## SERVICE INFO – INA 0123

# Roligere motor

## Ændring fra en stiv remskive til en friløbsremskive

Billede 1: Ændring fra en stiv remskive til en friløbsremskive

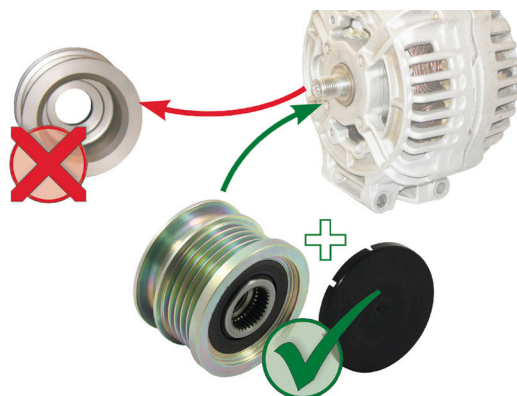
Der produceres muligvis vibrationer og høje lyde fra frontens ekstradrev i de nedenstående køretøjer med en stiv generatorremskive. Disse vibrationer og lyde forårsages af omdrejningsuregelmæssigheder i dieselmotoren, der er større end i benzinmotorer.

Friløbsremskiven frigør frontens ekstradrev fra motorens omdrejningsuregelmæssigheder, hvilket sikrer, at polykileremmen kører mere jævnt og roligt. Det medfører, at motoren er mere rolig og at kørslen bliver mere behagelig.

Schaeffler Automotive Aftermarket anbefaler, at der i køretøjer med en stiv generatorremskive eftermonteres en friløbsremskive.  
Bemærk: Den vedlagte installationsvejledning skal ubetinget overholdes!
